Ao Ministério de Minas e Energia ("MME")
Contribuição à Consulta Pública
Email: consultapublica.portaria@mme.gov.br

1. Duke Energy International, Geração Paranapanema S.A., inscrita no CNPJ/MF sob o nº 02.998.301/0001-81 ("Duke"), com sede na Cidade e Estado de São Paulo, na Avenida das Nações Unidas, nº 12.901 – 30º andar – Torre Norte, vem, por seus representantes legais infra-assinados, apresentar contribuição à Consulta Pública nº 24/2016 que trata do processo de revisão ordinária de garantia física das usinas hidroelétricas ("UHEs"), datado de 11 de novembro de 2016.

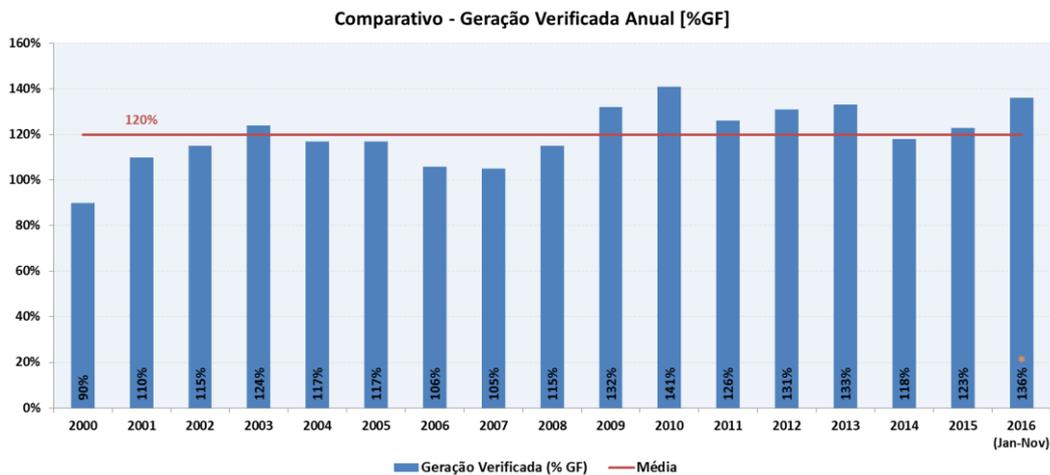
- 4.1. Ao se analisar o gráfico acima, verifica-se que, em média (representado pela linha vermelha), a Duke gera **20% a mais** que sua garantia física total, contribuindo significativamente para o Mecanismo de Realocação de Energia (“MRE”) em praticamente todos os anos de operação desde que assumiu a concessão. De fato, a Duke apenas não gerou mais do que sua garantia física em 2000, durante o racionamento.

- 4.2. Nos últimos quatro anos de hidrologia reconhecidamente crítica para todo o sistema interligado nacional, a relação entre a energia gerada pelas usinas da Duke Energy e sua garantia física correspondem em 2013 a um fator de **133%**. Em 2014, **117,7%**, em 2015, **123%** e em 2016 (até novembro) significativos **136%** da garantia física anual.
